Deliberação CBH-AT nº 73 de 24 de julho de 2019

Aprova o Parecer Técnico sobre a compensação ambiental referente ao Condomínio Residencial Mombaça.

Parecer Técnico sobre a compensação ambiental referente ao Condomínio Residencial Mombaça

Figura 2: Localização do terreno para compensação.
 Fonte: Documentação apresentada pelo empreendedor (2019)

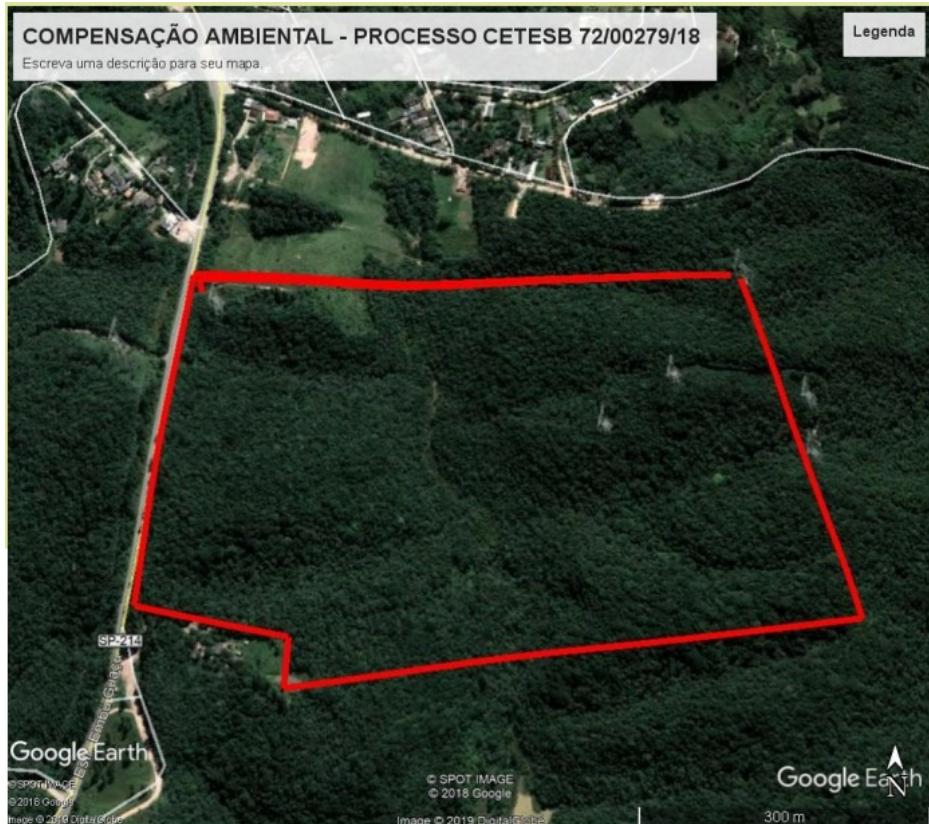
Para a implantação das 604 unidades do Condomínio Residencial Mombaça, é necessário compensar 115.000m² que equivale a 460 unidades a mais que serão construídas além das 144 unidades permitidas conforme a Lei nº 12.233/2006. Assim sendo, foi apresentado terreno para a compensação (Figura 2), localizado na Estrada do Embu-Guaçu, Gleba 195, Bairro dos Borges, em Embu-Guaçu, Matrícula 23.601 do Cartório de Registro de Imóveis de Itapecerica da Serra. O terreno está localizado em SOD, possui 176.000m², documento de anuênciam do proprietário e reserva de 39.000m², considerando 20% a mais sobre os 115.000m² da compensação.

Considerando os pontos destacados neste Parecer e a proposta de compensação ambiental do empreendimento em questão, o Grupo de Trabalho Consultas Ambientais, a Câmara Técnica de Planejamento e Articulação e o Subcomitê da Bacia Hidrográfica Cotia-Guarapiranga, entendem **que a área de 176.000 m² apresentada pelo empreendedor, sob Matrícula nº 23.601 (CRI de Itapecerica da Serra), possui condições adequadas para compor a compensação exigida**, e recomendam que:
